# 改善箇所説明図

排気ブレーキ 一式

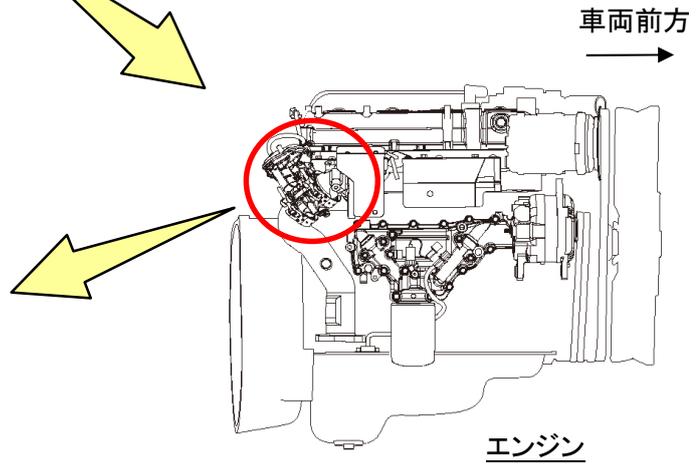
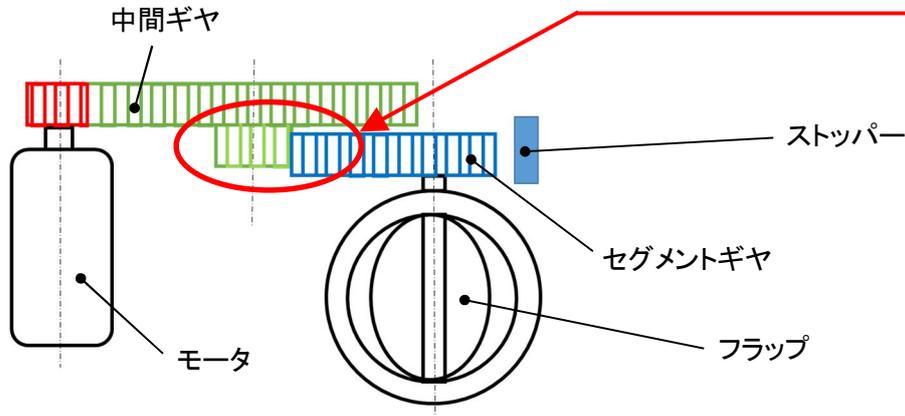
## 基準不適合発生箇所

4V20 型エンジンを搭載したトラックの排気ブレーキにおいて、エンジン ECU の制御プログラムが不適切なため、排気ブレーキ駆動用ギヤがストッパーに対して想定を超える速度で当たることがある。そのため、当該事象が繰り返されると排気ブレーキ駆動用ギヤ及び中間ギヤが破損して排気ブレーキが不作動になり、エンジン制御警告灯が点灯する。

全車両、エンジン ECU の排気ブレーキ制御プログラムを対策品に書き換えると共に、排気ブレーキ一式を新品に交換する。

識別：作業完了車には、排気ブレーキ上面に白色ペイントを塗布する。
